変 更 前 (既許可)	変 更 後	備 考
<p>別添 5</p> <p style="text-align: center;">添 付 書 類 五</p> <p style="text-align: center;">変更後における廃棄物管理施設の 安全設計に関する説明書</p>	<p>別添 5</p> <p style="text-align: center;">添 付 書 類 五</p> <p style="text-align: center;">変更後における廃棄物管理施設の 安全設計に関する説明書</p>

変更前 (既許可)							変更後							備考
有機廃液 一時格納庫	有機廃液 一時格納庫		○				有機廃液 一時格納庫*2	有機廃液 一時格納庫		○				有機廃液一時格 納庫の使用の停 止
排水監視施設	排水監視設備				○		排水監視施設	排水監視設備				○		化学処理装置及 び有機廃液一時 格納庫の使用の 停止
<p>*1：管理機械棟は受入れ施設、処理施設及び管理施設のいずれにも該当しないが、計測制御系統施設、放射線管理施設、通信連絡設備を収容している。</p> <p>第2項1号について 廃棄物管理施設は、施設の安全性を確保するために必要な安全機能を有する設計とする。 廃棄物管理施設の「安全性」とは、公衆又は従事者に及ぼすおそれがある放射線障害を防止するため、放射性物質又は放射線が廃棄物管理施設を設置する事業所外へ放出されないことである。 廃棄物管理施設の安全性を確保するために必要な安全機能は、放射性液体及び固体廃棄物を処理又は管理している施設の特徴とその重要度に応じて、以下の3分類に分ける。</p> <p>① 直接的安全機能 廃棄物管理施設から放射性物質又は放射線の放出を直接的に防止している遮蔽機能及び閉じ込め機能</p> <p>② 支援的安全機能 直接的安全機能が外部からの衝撃により損なわれないよう支援する機能</p> <p>③ その他の安全機能 ①及び②以外の機能</p> 「廃棄物管理施設の位置、構造及び設備の基準に関する規則」の各条項は上記の3分類に該当すると考え、各条項に基づき設ける構築物（「建家」を指す。）及び機器を「安全機能を有する施設」とする。選定の考え方を図1-1に示す。また、図1-1のフローのとおり選定した結果、廃棄物管理施設のうち安全機能を有する施設は表1-1のとおりとなる。							<p>*1：管理機械棟は受入れ施設、処理施設及び管理施設のいずれにも該当しないが、計測制御系統施設、放射線管理施設、通信連絡設備を収容している。</p> <p><u>*2：化学処理装置及び有機廃液一時格納庫については、使用を停止する。</u></p> <p>第2項1号について 廃棄物管理施設は、施設の安全性

図1-18 管理機械棟平面図及び可燃物配置

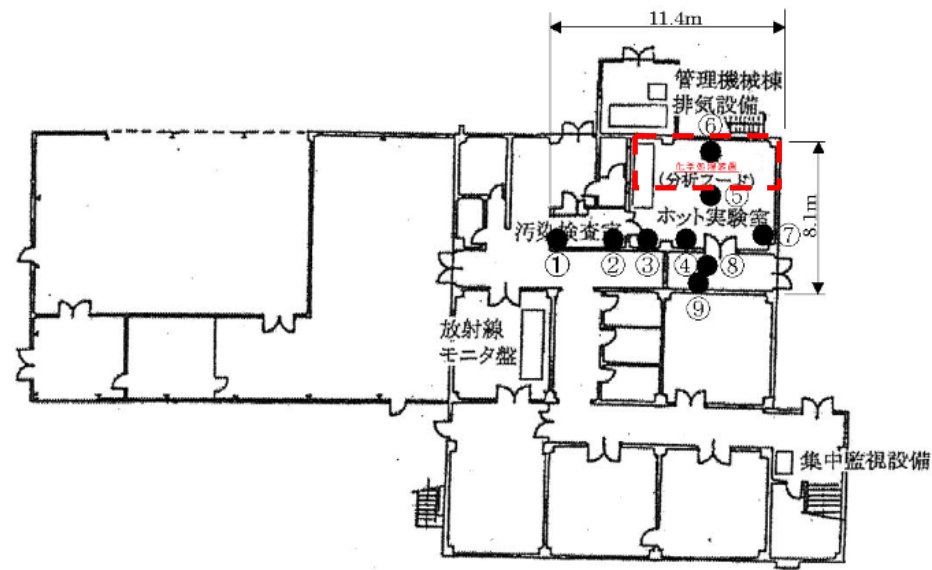
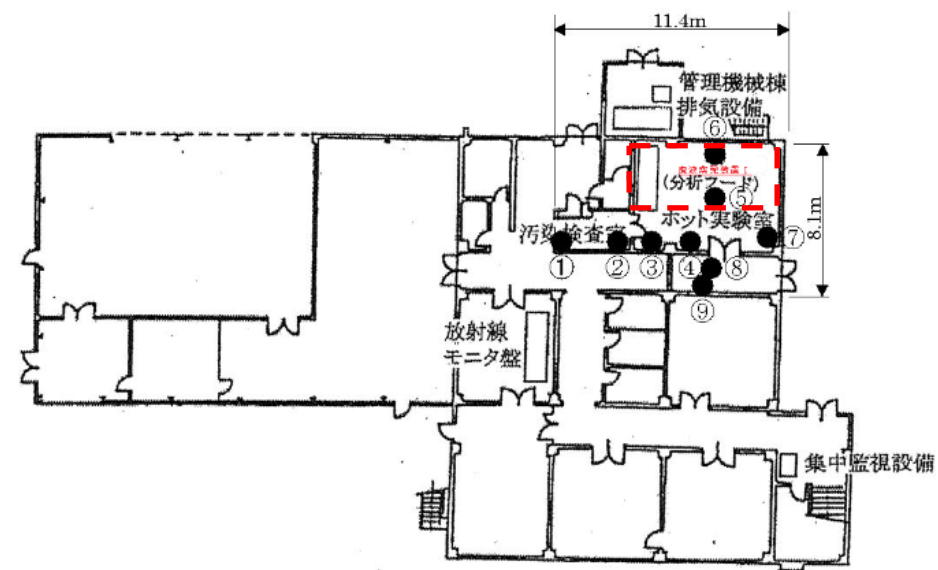
化学処理装置の使用の停止に伴う変更
